Mission régionale d'autorité environnementale
Grand Est

**Avis délibéré sur l'ouverture de travaux miniers et l'exploitation
d'un dispositif de géothermie sur nappe à Erstein (67)**

porté par la société Würth France

n°MRAe 2023APGE77

Illustration 1: implantation du réseau géothermique

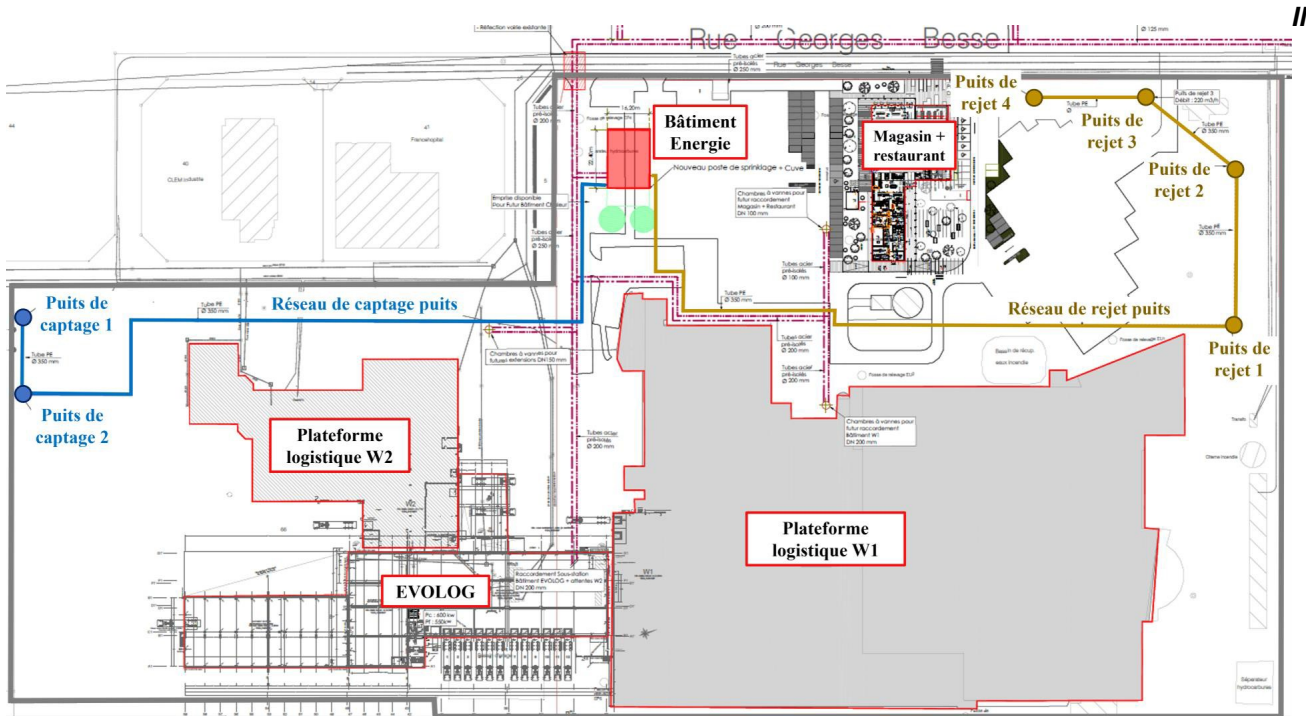
L'eau sera acheminée depuis les puits de captage vers le bâtiment Énergie par une conduite enterrée desservant les 2 puits. De même, une conduite enterrée permettra d'acheminer l'eau vers les 4 puits de réinjection.

L'Ae regrette l'absence de description des caractéristiques des bâtiments et des techniques retenues pour le bâtiment Énergie et ses installations de production de chaud et de froid. Elle s'est en particulier interrogée sur l'utilisation de fluide frigorigène et les risques environnementaux inhérents en cas de fuite (contact potentiel du fluide frigorigène avec l'eau de la nappe, rejets atmosphériques...).

- **décrire la totalité du dispositif géothermique de façon à pouvoir en décrire et apprécier ses impacts ;**
- **préciser le devenir des installations actuelles de production de chaud et de froid de son site.**

Illustration 2: évolution des températures au bout de 30 ans

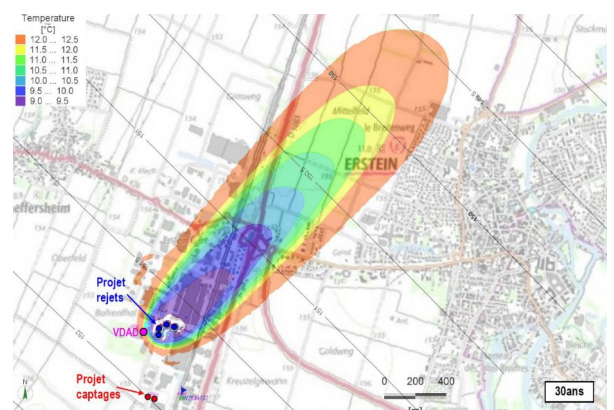
Par ailleurs, l'Ae relève que la modélisation réalisée n'est pas garantie par le bureau d'études en raison, selon le dossier, d'« *informations cruciales*²¹ » qui ne lui ont pas été communiquées.

Ainsi, l'Ae conclut qu'elle ne peut pas vérifier la bonne prise en compte de la totalité des impacts du projet.

- **s'assurer de l'exhaustivité des données d'entrée des modélisations ;**
- **présenter des modélisations établies sur la base de données d'entrée suffisantes ;**
- **proposer des mesures d'Évitement-Réduction-Compensation (ERC) adaptées en fonction des conclusions de ses analyses.**
